Karpenstein · Longo · Nübel

Wettenberg, 14.03.2014

Stellungnahme zu den Auswirkungen der Verträglichkeitsgutachten auf den Ausbau der Windenergie in Mittelhessen

Abb. 6: Bestandsentwicklung des Schwarzstorchs in Hessen nach Janssen et al. (2004) und VSW (M. Hormann briefl.)

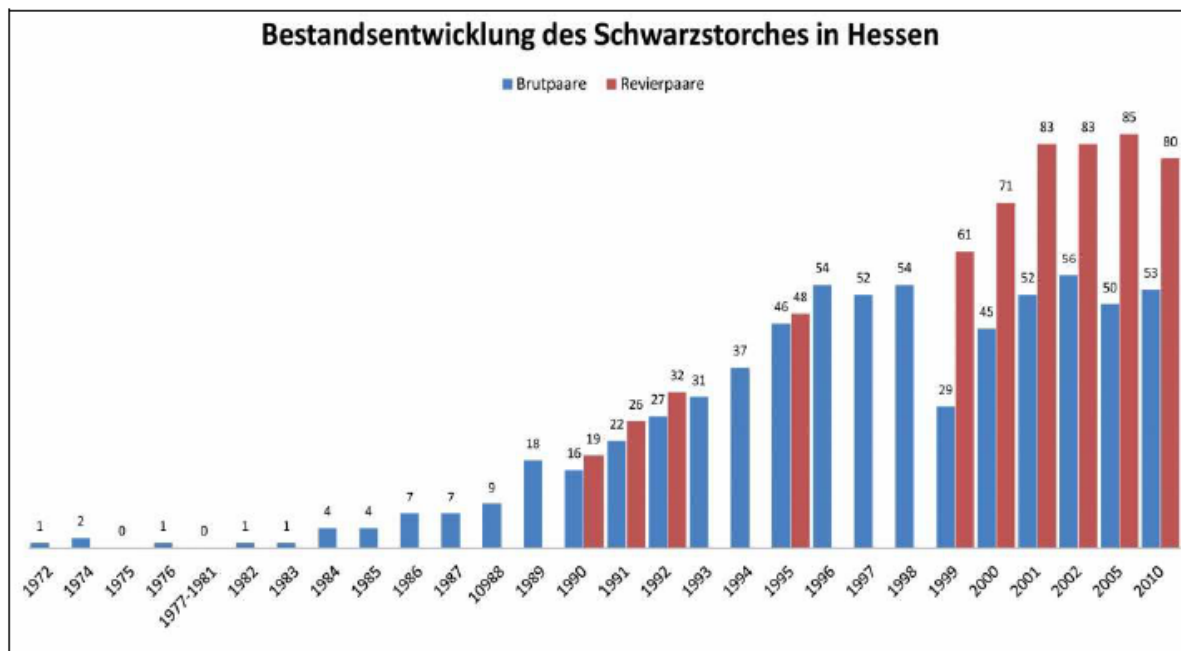
Die noch gar nicht beschriebene Schwankung für 2013 kann dem massiven Populationsseinbruch des Jahres 1999 entsprechen. Damals hat sich die Zahl der Brutpaare in Hessen binnen eines Jahres (!) nahezu halbiert (von 52 auf 29). Der Bestand hat sich in nur zwei Folgejahren, wie die unten abgebildete Grafik zeigt, beeindruckend schnell und sehr erfreulich wieder erholt⁶. Nach kurzer Zeit war der Bestand wieder so hoch wie vor 1999 und hielt sich auf Hessen bezogen auf dem hohen Niveau, welches seit 1996 besteht.

Die Tabelle zeigt, wie sich der Bestand der Brutpaare (die Revierpaare wurden mehrere Jahre nicht gezählt) von 1998 auf 1999 nahezu halbiert hat. Es gibt keinerlei Hinweis, dass diese Entwicklung von menschlichen Eingriffen, schon gar nicht dem Ausbau von Windkraft, verursacht war. Binnen weniger Jahre bis zum Jahr 2002 war der Einbruch bei den reproduzierenden Paaren wieder ausgeglichen. Dass seit 1999 ein so deutlicher Überhang der nicht reproduzierenden Paare besteht, belegt die Habitatprobleme der Art, die allgemein, nicht wegen der Produktion von Windstrom das Brutgeschehen beeinflussen.
